Abschließende Mitteilung
an das Bundesministerium für Forschung, Technologie und Raumfahrt über die
Prüfung

Zuschüsse für die Baumaßnahme Deutsches Herzzentrum an der Charité Berlin

Teil 1: Digitale Planungsmethode
(Kapitel 3004 Titel 894 73)

20. Mai 2025

Abbildung 2

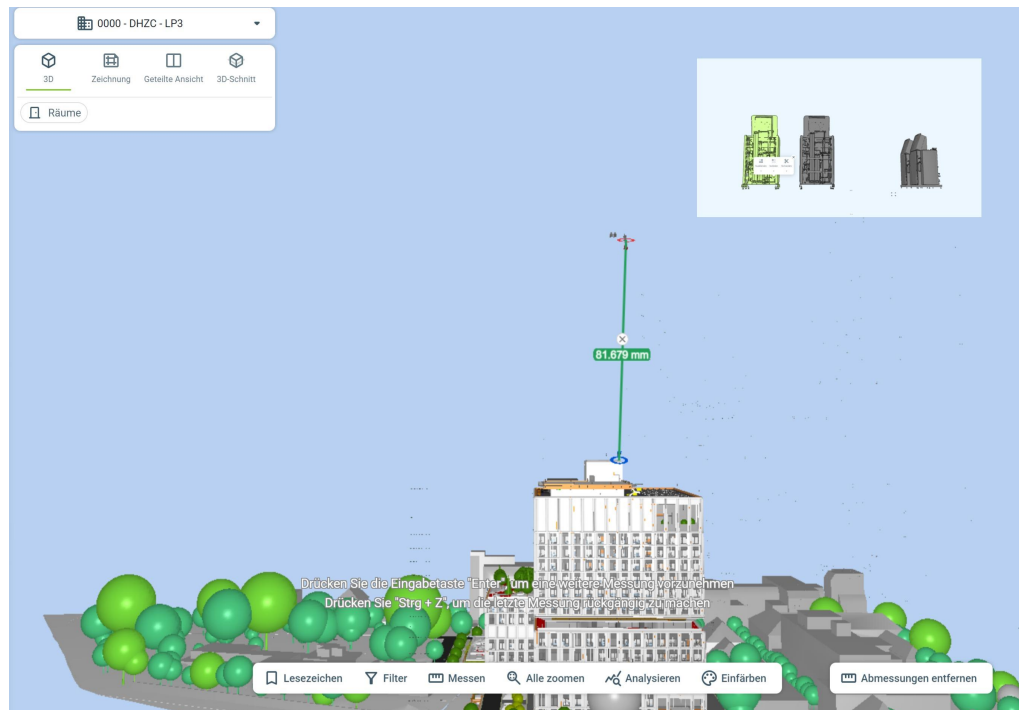
Wir fanden wiederholt schwebende Bauteile. Dazu gehören Rohrleitungen, Rohrdämmungen und Umkehrosmoseanlagen, die im Modell deutlich außerhalb des Gebäudes positioniert waren und keinen Bezug zu Geschossen, Wänden oder Decken aufwiesen. So schwebten Anlagen zur Wasseraufbereitung bis zu 80 m losgelöst über dem Dach des Turms. In der Eingangshalle schwebten Downlights¹³ ohne erkennbare Verbindung zu einem Bauteil. Am Ende der Eingangshalle hingen Heizkreisverteiler frei ohne Anbindung an ein System. Zudem verlief ein Rohr frei durch die Halle und trat am gegenüberliegenden Ende wieder in die Decke ein. Die schwebenden Bauteile haben wir ausschließlich durch den virtuellen Rundgang identifiziert. Das BIM-Modell dient als Grundlage für die Ausführungsplanung. Es wird genutzt, um Material- und Bauteilmengen sowie Kosten zu berechnen. Die Angaben im BIM-Modell bilden zudem die Basis für die Ausschreibung der Bauleistungen.

Schwebende Osmose-Geräte, ca. 82 m über dem Dach des Turmes, die im Modell ohne Verbindung zum Gebäude oder zu einer Konstruktionsebene platziert sind.

Der GBBau-Charité setzt beim Neubau DHZC mit den Fachmodellen die Anforderungen des BAP und der Richtlinie VDI 2552 nicht vollständig um. Die schwebenden Bauteile erfordern Korrekturen und beeinträchtigen so Zeitpläne und Kosten. Besonders problematisch ist, dass die fehlerhaften Fachmodelle Grundlage für die Ausführungsplanung sowie für die Berechnung von Material- und Bauteilmengen und Kosten sind. Unpräzise Daten erschweren die Ausschreibung und führen zu fehlerhaften Kosten- und Terminprognosen. Das kann die Steuerung des Projekts erheblich beeinträchtigen.

Da wir die Fachmodelle ausschließlich durch einen virtuellen Rundgang überprüfen, ist zudem nicht auszuschließen, dass sich weitere schwebende Bauteile hinter Wänden oder Decken befinden.

Wir haben erneut auf die Notwendigkeit verwiesen, die Fachmodelle umfassend zu prüfen und ggf. korrigieren zu lassen, um deren Verlässlichkeit und Qualität sicherzustellen.

Das BMFTR hat schwebende Bauteile im BIM-Modell bestätigt und sie auf einen Exportfehler in der verwendeten Planungssoftware zurückgeführt. Die Elemente seien im Originalmodell korrekt verortet. Eine unmittelbare Korrektur habe die Charité mit Verweis auf Qualitäts- und Terminrisiken zurückgestellt; die Fehler sollen erst nach Übergabe der Ausschreibungsplanung behoben werden. Die Anzahl der betroffenen Elemente sei gering, sodass eine spätere Korrektur ausreichend sei.

Die Stellungnahme zeigt, dass die Charité das Problem schwebender Bauteile erkannt und seine Ursache analysiert hat. Wir gehen davon aus, dass sie inzwischen konkrete Schritte unternommen hat, um die betroffenen Bauteile zu kennzeichnen, alle Planungsbeteiligten zu informieren und sicherzustellen, dass diese schwebenden Bauteile bei weiteren Entscheidungen nicht versehentlich berücksichtigt werden.
